Re: Expediente No. 14-134066
Solicitud de patente titulada: "APARATO Y MÉTODO DE APLICACIÓN DE PARTES DISCRETAS A UNA RED MOVIL"
Solicitante: KIMBERLY CLARK WORLDWIDE, INC.
Nuestra Re: P2014/000016

RESPUESTA AL OFICIO No. 4571 NOTIFICADO POR FIJACIÓN EN LISTA DEL 26 DE ABRIL DE 2016
(EXAMEN DE FONDO)

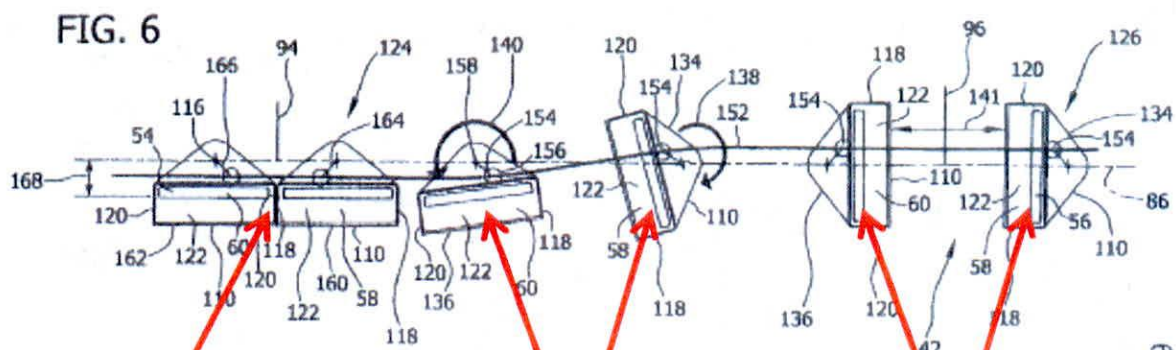
Esta configuración es necesaria para que sea posible la rotación de cada uno del primer disco de transferencia y el segundo disco de transferencia en direcciones opuestas. También en la nueva Reivindicación 1 se especifica cómo esta característica técnica implica la ubicación de las partes discretas sobre el sustrato de manera que se aplican pares de partes discretas, perpendiculares al eje de colocación, cada parte discreta en dicho par separada una de la otra en una primera distancia, y que cada par de partes discretas este separado del otro en una segunda distancia, diferente de la primera distancia. Estas características técnicas se aprecian claramente en la figura 7 de la presente invención:

Primer par de partes discretas separadas una de la otra en una primera distancia 144

Segunda distancia 146 que
separa pares de partes
discretas

Segundo par de partes discretas separadas una de la otra en una primera distancia 144

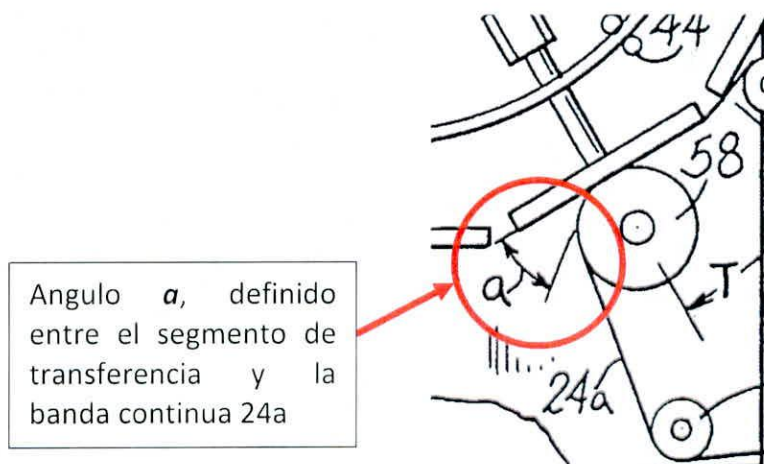
La anterior configuración de las partes discretas sobre el sustrato es posible mediante la incorporación de un primer disco de transferencia y un segundo disco de transferencia en cada una de la pluralidad de discos de transferencia, como se define en la Reivindicación 1 de la presente invención. Tal disposición de primer y segundo discos de transferencia que rotan en direcciones opuestas se aprecian en la figura 6 de la presente invención:

Primer y segundo disco de transferencia en una primera posición

Primer disco de transferencia rota en una primera dirección, y segundo disco de transferencia gira en una segunda dirección, opuesta a la primera

Primer y segundo disco de transferencia rotados en direcciones opuestas, en posición para aplicar las partes discretas
